Réexamen périodique de l'installation nucléaire de base
(INB) n° 138 • Site Orano du Tricastin

**Rapport de conclusions du
réexamen périodique de
l'INB n° 138, exploitée par Orano
Chimie-Enrichissement et située
sur le site du Tricastin
(départements de Vaucluse et de
la Drôme)**

Figure 2 : Fût KDU avec outre

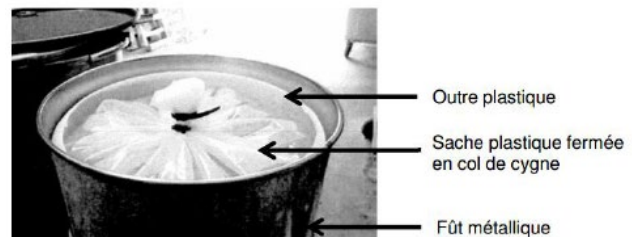
Toutefois, compte tenu de l'historique, 362 fûts actuellement entreposés dans l'INB n° 138 ne disposent pas d'une outre, telle qu'illustré sur la figure 2 (pour un total de plus de 1 000 fûts contenant des KDU). L'exploitant prévoit le reconditionnement des KDU dès la détection d'un percement. Dans le principe, l'attente d'une perte de confinement d'un fût avant de le reconditionner ne répond pas au principe de défense en profondeur. Interrogé sur ce point,

l'exploitant s'est engagé à en reconditionner 312 afin de les équiper d'outres avant le 31 décembre 2026 [20]. Ainsi, une cinquantaine de fûts de KDU ne seront pas prochainement équipés d'outre ou de poche. Toutefois, ces fûts sont principalement ceux destinés à être transférés pour traitement dans l'installation Malvésí d'ici 2026, installation au sein de laquelle les outres et poches devront être retirées avant recyclage. Compte tenu également du fait que la corrosion de l'acier des fûts par les KDU est un phénomène lent, **l'engagement de l'exploitant est jugé convenable.**
